設計・建設、材料及び溶接に係る日本機械学会の 規格の技術評価に関する第2回検討チーム会合に おける日本機械学会への説明依頼事項への回答

設計・建設規格分

2023年7月14日 改1

(一社)日本機械学会 発電用設備規格委員会
原子力専門委員会 設計・建設分科会

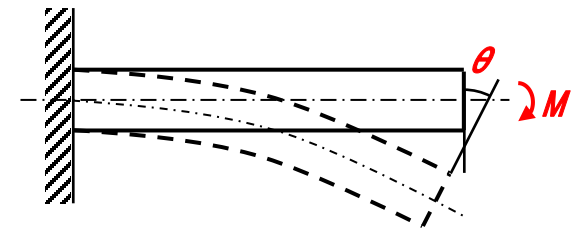
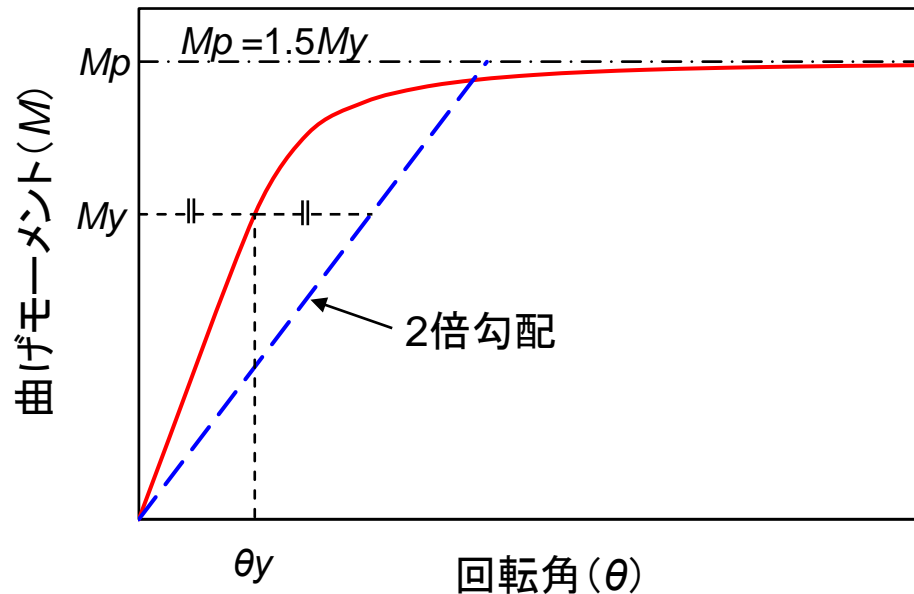
(a) クラス1支持構造物には様々な構造・形状があり、どのような支持構造物を対象に適用性を確認したのかを質問したところ、構造・形状に依存するものではないとの説明がありました。ASME Section III のNF-3340 Limit Analysis for Class 1には具体的な構造・形状の例が示され、適用できる範囲がしめされています。「極限解析による評価」が構造・形状に依存するものではないとする技術的根拠を説明してください。

- 以下に簡単な梁に対する曲げの例を示します。
- 弾完全塑性体とした場合、表面が降伏点に達するときのモーメント (M_y) に対して、全断面が降伏し、塑性崩壊するときのモーメント (M_p) は、矩形梁の場合は M_y の 1.5 倍になります。
- この係数は形状係数と呼ばれ、設計・建設規格の一次膜+曲げ応力の許容値に採用しているもので、極限解析の場合は、構造を限定せず、計算結果として自動的に考慮されるものです。

- この梁の崩壊を回転角で整理すると、塑性崩壊モーメント M_p は許容応力ベースの規定では M_y に対して、 $1.5M_y$ まで許容されることとなりますが、それに対して、2倍勾配法では保守側に評価されます。
- 現行の許容値体系の中で直接的に弾完全塑性体を用いた弾塑性解析で評価する手法なので、構造を限定せず、一般的な方法として採用可能と考えます。

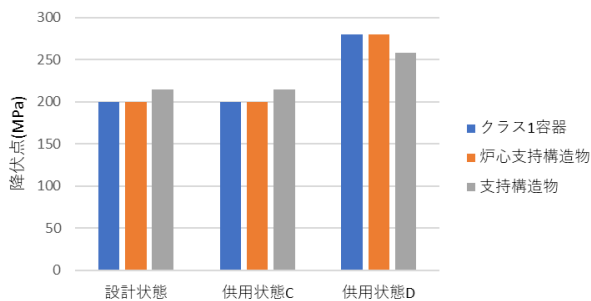
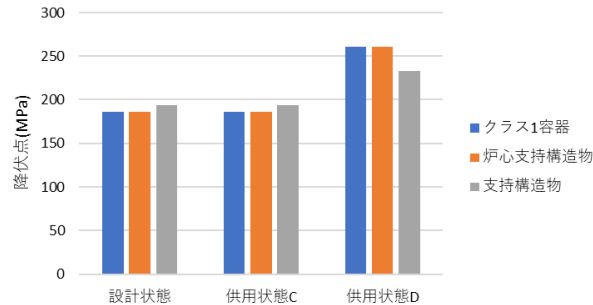
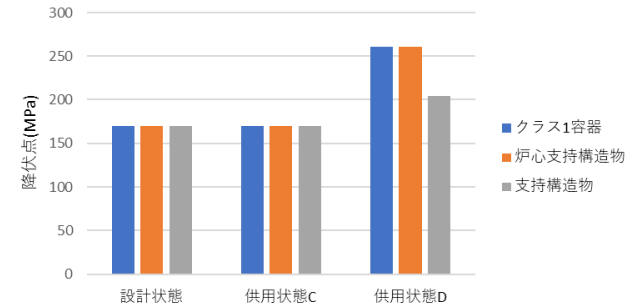
- 1) クラス1容器、炉心支持構造物の供用状態A,B,Cの制限値 P_{cr} は、材料の降伏点を最高使用温度における $1.5S_m$ の弾完全塑性体として極限解析により求めた崩壊荷重の下限とされていますが、クラス1支持構造物の制限値 P_{cr} は、材料の降伏点を最高使用温度におけるSSB-3121.1(1)に示すF値の弾完全塑性体として極限解析により求めた崩壊荷重の下限とされています。クラス1支持構造物の制限値 P_{cr} をどのように定めたのか、及びその技術的妥当性を示してください。

- 支持構造物の許容応力設計では、F値を降伏点相当の値として採用しています。クラス1容器及び炉心支持構造物は、 S_m は $(2/3)S_y$ と $(1/3)S_u$ の小さい方なので、 $1.5S_m$ が降伏点相当になることから、降伏点相当して $1.5S_m$ を採用しています。したがって、考え方はクラス1容器、炉心支持構造物と同じです。
- 代表的な材料について各機器での降伏点の比較を示します。上記の通り、許容応力の考え方は同等としており、整理した結果も各機器で概ね同等となっています（供用状態Dでは支持構造物の方が低め）。

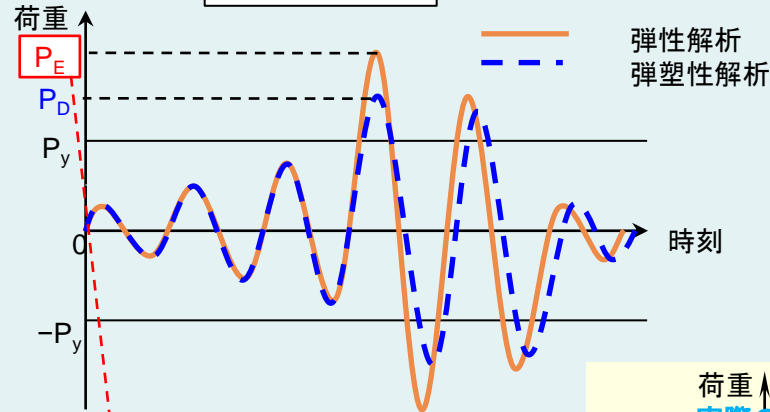
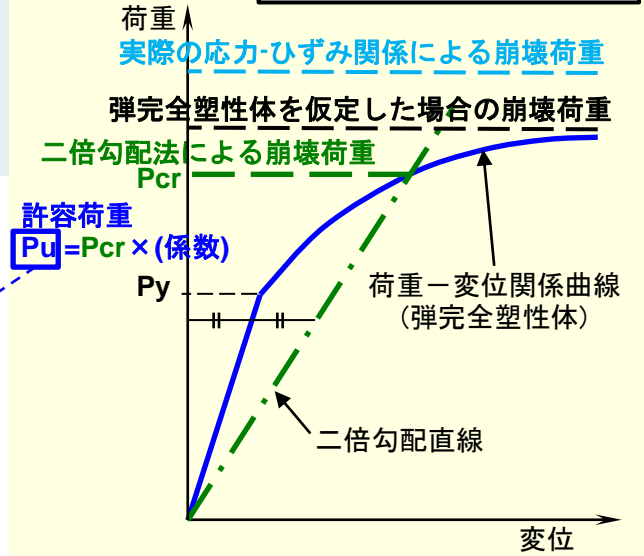
(d) 2 倍勾配法で算出した崩壊荷重の下限値は、ほぼ降伏荷重相当であるため、極限解析を適用する場合と適用しない場合でこの方法(耐震解析の方法)に違いはないとのことですが、これはいずれの場合でも「極限解析を用いた場合でも弾性限度に収まる」という説明と理解してよいでしょうか。よい場合、弾性限度に収まるという根拠を、図等を用いて説明してください。

- 荷重の算定と許容値の設定が独立しており、それぞれを保守的に設定しています。次葉以降に具体的に説明します。

- 多数の機器や部材を含んだシステムを対象とする耐震解析では弾性特性を仮定し、一部の応力が降伏応力を越えたとしても解析の中で塑性変形を考慮することはしません。
- 一方、極限解析は個別の部材に対して部材が耐えられる実荷重を加工硬化を無視し、保守的に評価する手法です。
- 現行の許容応力の範囲内では、実際のシステムの一部の部材で塑性変形が生じても、若干変形は大きくなるものの、応力及び荷重は弾性と仮定した場合より下がる方向であり、実際に部材が受ける荷重や応力は耐震解析で求めたものよりも小さくなると考えられます。
- 以上より、弾性解析による耐震解析で得られた応力あるいは荷重を用いて塑性崩壊に対する健全性を評価することは保守的であると考えられます。
- 極限解析により得られる許容荷重は、現行の許容応力が発生した場合に生じる荷重と等価であり、上記の弾性解析に基づく耐震解析での評価体系に影響を与えるものではありません。
